Dodatek č. 7 ke Smlouvě o dílo

Předmětem tohoto dodatku č. 7 (dále jen „Dodatek“) je změna níže uvedených ustanovení Smlouvy o dílo č. objednatele: SMLD0656/2018 ze dne 28. 6. 2018, ve znění dodatku č. 1 ze dne 23. 7. 2018, ve znění dodatku č. 2 ze dne 17. 10. 2018, ve znění dodatku č. 3 ze dne 25. 10. 2018, ve znění dodatku č. 4 ze dne 15. 11. 2018, ve znění dodatku č. 5 ze dne 2. 1. 2019, ve znění dodatku č. 6 ze dne 4. 2. 2019 (dále jen „Smlouva“), jejímž předmětem je rekonstrukce objektu ŽS náměstí Míru v rámci projektů „**Zvýšení kvality vzdělávání ŽS náměstí Míru**“, „**5.1a Snížení energetické náročnosti ŽS náměstí Míru**“ a „**5.1b Snížení energetické náročnosti ŽS náměstí Míru**“. Jedná se o projekty spolufinancované z prostředků Evropské unie – Integrovaného regionálního operačního programu a Operačního programu životní prostředí 2014 - 2020.

Zvýšení kvality vzdělávání ZŠ náměstí Míru , 5.1a Snížení energetické náročnosti ZŠ náměstí Míru , 5.1b Snížení energetické náročnosti ZŠ náměstí Míru

DETAIL STŘECHY NÁSTAVBY

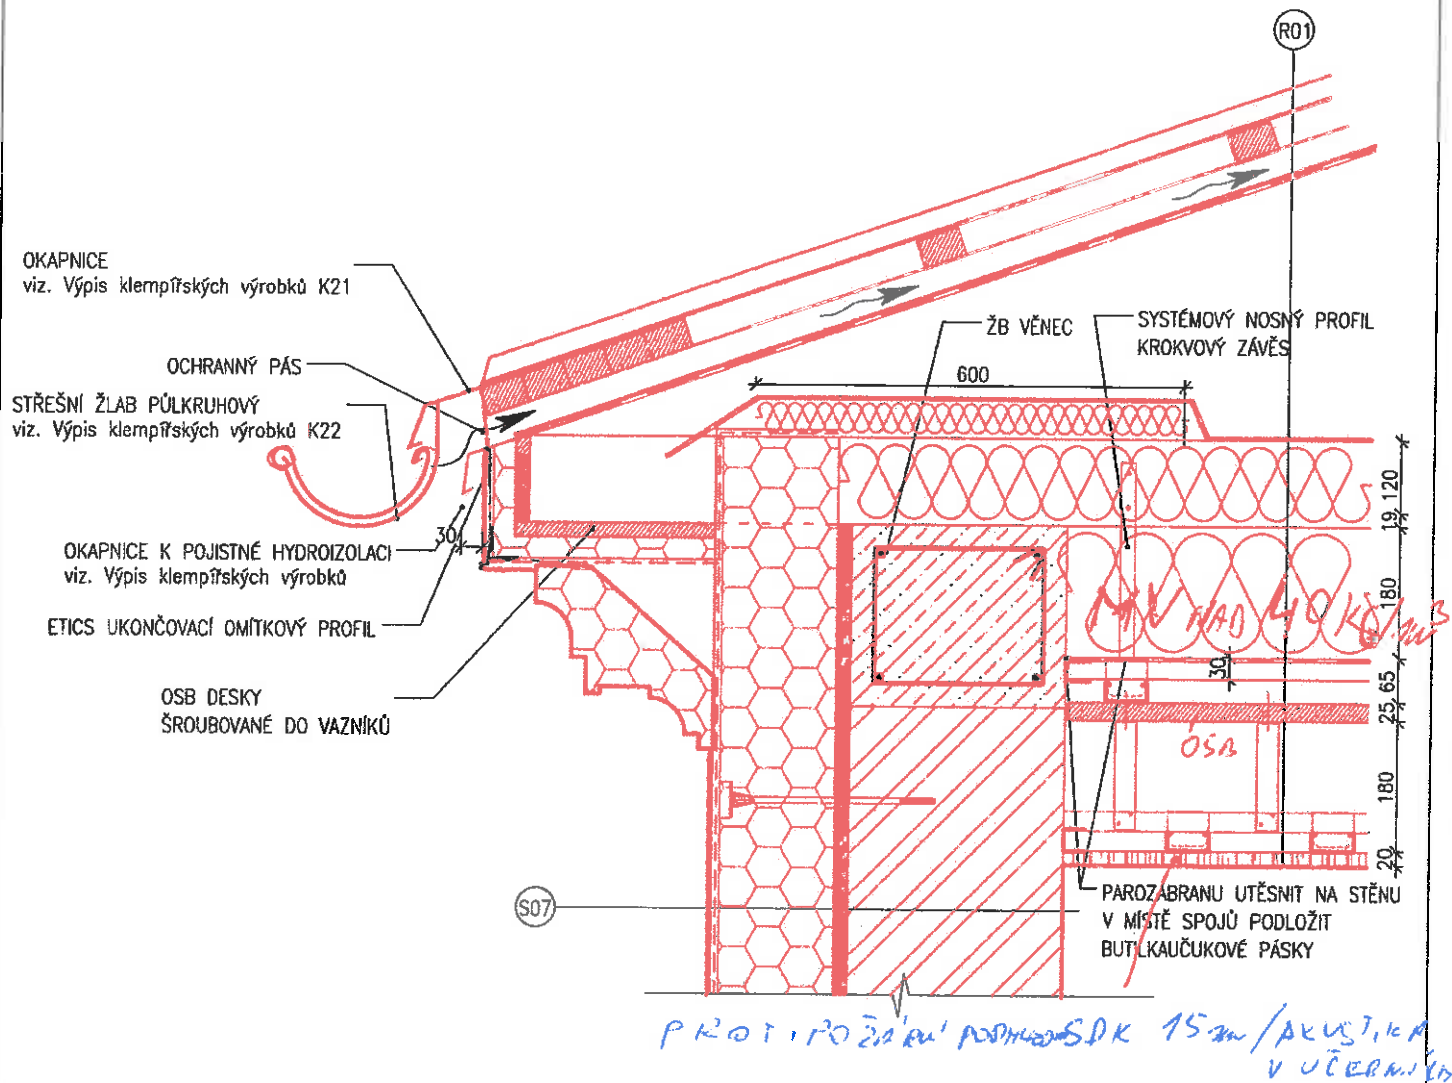
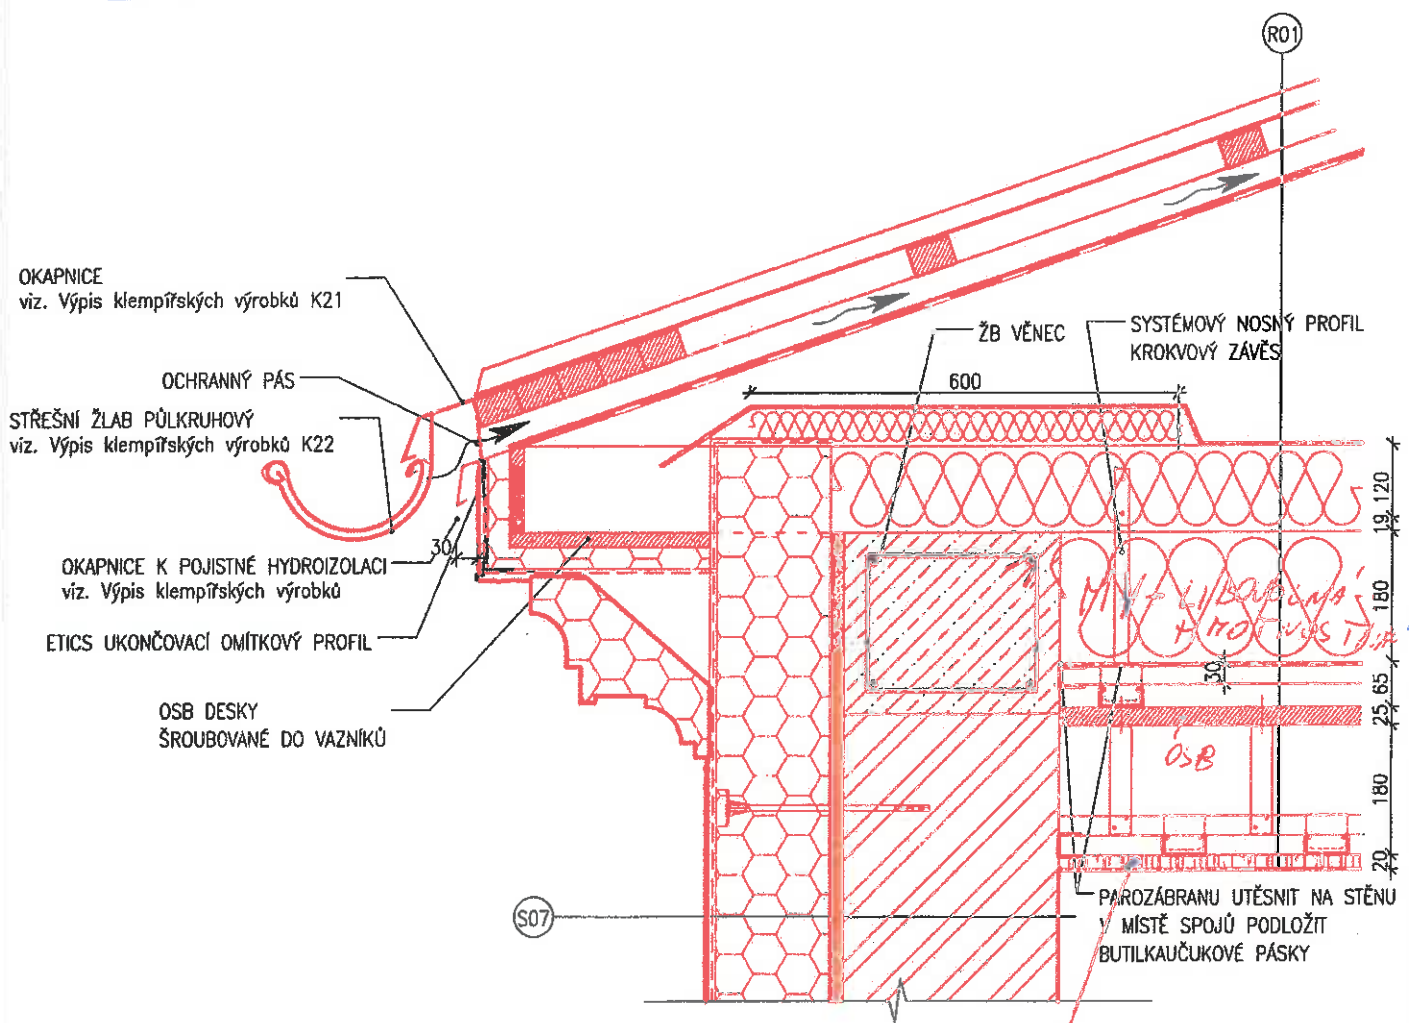
DETAIL STŘECHY NÁSTAVBY - VAR. 1 DLE PD

DETAIL STŘECHY NÁSTAVBY - VAR. 2, - MIMO UČERNU
 (V UČERNĚ JAKO VAR 1.)

PROTIPOHŘÍVÍ PODKLAD SDK 2x 12,5 mm
